INSUMO DE FACULTAD AREA DE TRANSPORTACIÓN SOBRE EL PROYECTO DE MEJORAS PR-2 INTERSECCIÓN CON LA VITA DE LA AUTORIDAD DE CARRETERAS – PROYECTO AC-200241

PROYECTO AC-200241 DE LA AUTORIDAD DE CARRETERAS Y TRANSPORTACIÓN (ACT)

COMENTARIOS SOBRE REUNION PARTICIPACION CIUDADANA
ANALISIS Y DISENO PRELIMINAR A LAS MEJORAS
A LA INTERSECCION PR-2, 2R Y CALLE SAN JUAN
ENTRADA AL RUM, LA VITA

Sección típica recomendada para la carretera PR-2 a la altura de Mayagüez Terrace y University Plaza

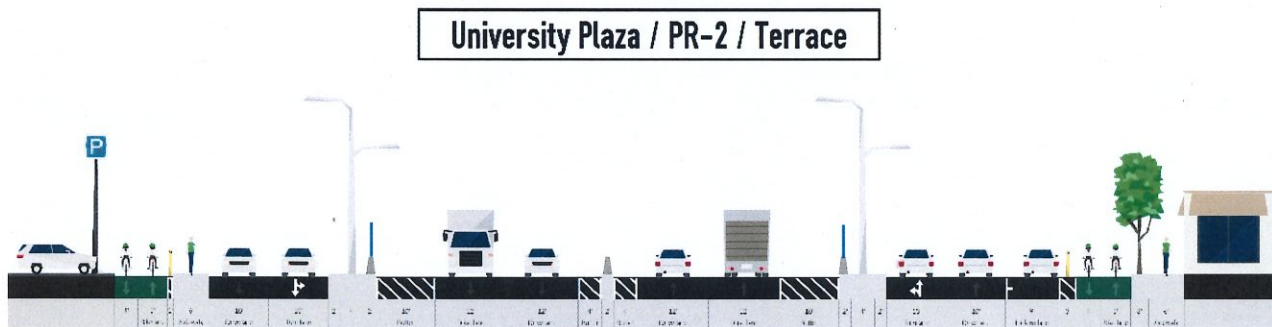
Recomendaciones para Situación 1.2 – Las mejores prácticas de diseño de calles completas en áreas urbanas recomiendan incorporar las necesidades de todos los usuarios de la carretera, reduciendo los anchos de los carriles para el tráfico de vehículos de motor para promover menores velocidades de operación y aumentar la accesibilidad y la seguridad de los modos no motorizados. Mediante un ajuste en los anchos de los diferentes

- Para la calle marginal de Mayagüez Terrace: dos carriles en una dirección para el tráfico vehicular, estacionamiento paralelo, una vía ciclista a nivel de calle en dos direcciones (separada físicamente de los estacionamientos con bolardos) y una acera.
- Para la calle marginal al lado del University Plaza: dos carriles en una dirección para el tráfico vehicular, una acera y una vía ciclista en dos direcciones (separada físicamente de la acera con delineadores).
- Para los movimientos de la PR-2: cuatro carriles, dos por dirección, y manteniendo el ancho de 3.65 metros, con paseo interior y carril de aceleración/deceleración en ambos lados.

Las vías ciclistas en dos direcciones son necesarias para las dos calles marginales para facilitar lógicamente el movimiento ciclista a ambos lados de la PR-2. Al permitir las dos direcciones en la vía ciclista separada físicamente se reduce el riesgo de colisión entre motoristas y ciclistas por estos últimos transitar en contra a la dirección del tráfico vehicular por la calle marginal. Además, la vía ciclista exclusiva de dos direcciones en las calles marginales es positivo para proveer una conexión con la vereda ciclista que fuera construida en la carretera PR-3108. La conexión de las vías ciclistas de la carretera PR-3108, las calles marginales a ambos lados de la PR-2 y a través de las dos rotondas frente al Recinto permite un circuito continuo que fomente y aumente la cantidad de usuarios en bicicleta entre los puntos de generación y atracción. La figura mostrada a continuación muestra un concepto de una posible sección típica con la distribución de los elementos arriba descritos.
